改善箇所説明図

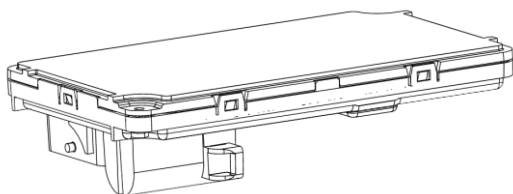
不具合箇所

ボディコントロールモジュール

不具合箇所

ボディコントロールモジュールにおいて、プログラムが不適切なため、ABS 内のブレーキフルード圧力が抜けなかった場合、ブレーキをかけていない状態でもブレーキランプが点灯したままになる恐れがある。

改善措置の内容

全車両、ボディコントロールモジュールのプログラムを対策プログラムに書き換え、トライクモデルは併せて追加のブレーキスイッチを取り付ける。

識別

改善実施済車には、車台番号打刻 1 桁目の下に白色ペイントを塗布する。
